Sitzung des Bau-, Umwelt- und Verkehrsausschusses am 05.12.2023

4. **Änderung des Bebauungsplans Nr. 28 für einen Teilbereich westlich der Luitpoldstraße, ab Einmündungsbereich Elisenstraße bis Einmündungsbereich Georg-Schuster-**
- a) **Abwägungsbeschluss zu den während der Wiederholung der Beteiligung der Öffentlichkeit sowie der Behörden und sonstiger Träger öffentlicher Belange (§ 4a Abs. 3 BauGB) eingegangenen Bedenken und Anregungen**
- b) **Beschluss über das weitere Verfahren**

Abwägung - 11. Änderung des Bebauungsplans Nr. 28 für einen Teilbereich westlich der Luitpoldstraße

Wiederholung Öffentliche Auslegung in der Zeit vom 26.05.2023 bis 30.06.2023

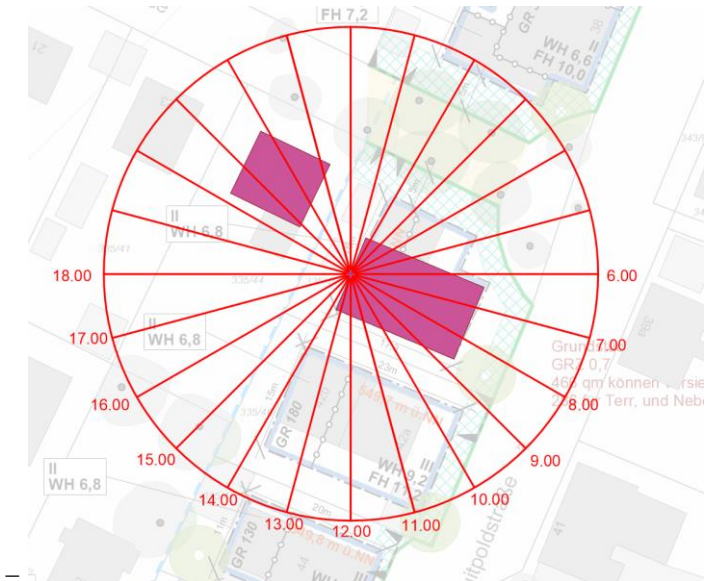
Die Auswirkungen der drei Vollgeschosse und die damit einhergehende Wandhöhe wurden nicht oder nicht hinreichend in die Abwägung miteinbezogen. Die Konflikte, die sich in Bezug auf das Geviert, insbesondere aber im Hinblick auf das Grundstück 335/44 ergeben, sind nicht gelöst. Die Konflikte betreffen die drückende Wirkung, die beschränkte Durchblicksmöglichkeit, die höhere Verschattung und die hohe Anzahl der Fensterflächen und Balkone.

- Die Gemeinde hat sich mit dem Übergang von der 3-Geschossigkeit (im Bestand bereits vorhanden) zur westlich liegenden Bebauung durchaus auseinandergesetzt. Hierzu wurde bereits eine Perlschnurlinie mit unterschiedlichen Wandhöhen und Geschossigkeit und damit eine Abstufung eingeführt. Die Abstandsflächen gehen weit über die nach BayBO erforderlichen hinaus, ebenso wie über die Regelungen der gemeindlichen Satzung.

- Durch die angestrebte Maßstäblichkeit der Bebauung (z.B. keine riegeartige Bebauung auf Grund durchlaufender Bauräume), einer vergleichbaren Höhenentwicklung und der Anwendung der gemeindlichen Abstandsflächenregelung ist eine erdrückende Wirkung nicht erkennbar.

- Durchblicksmöglichkeiten zwischen den Gebäuden sind gegeben (einzelne Baugrenzen auf den Grundstücken). Aufgrund der Himmelsrichtung spielt die Bebauung an der Luitpoldstraße ab einer Uhrzeit von ca. 11. Uhr keine oder nur eine teilweise Rolle für die westlich anschließende Bebauung. Ggf. können auf einzelnen Grundstücks- oder Gebäudeteilen veränderte Auswirkungen auftreten, jedoch wird hier das bestehende Baurecht lediglich neu gesteuert, eine Nachverdichtung ist nicht gegeben.
